東海第二発電所

ブローアウトパネル及び関連設備の 工事計画認可申請に係る論点整理について (コメント回答)

平成30年6月29日

日本原子力発電株式会社

開放試験 2 回目 (6/15実施)

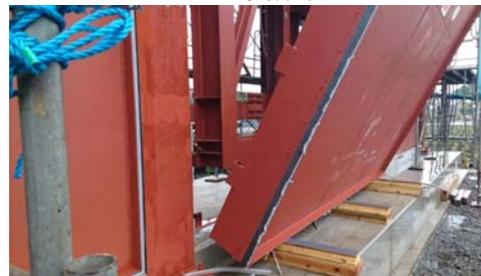
①開放試験については、パネルが躯体から外れて落下していることを確認すること

(1)実機モックアップ試験結果(2回目:再現確認)(6月15日)

- ・前回6/9実施と同条件にて油圧ジャッキによる開放試験を実施し、設計差圧 6.9kPa以下の荷重 (最大荷重 kN (差圧 kPa相当)) でパネルが開放することを確認
- ・1回目実績(最大荷重 kN(差圧 kPa相当))

クリップは、変位約12mmで脱落するため、最初の荷重のピークが現れる。2度目の荷重のピークは、コーキングと摩擦力の荷重によるもの。
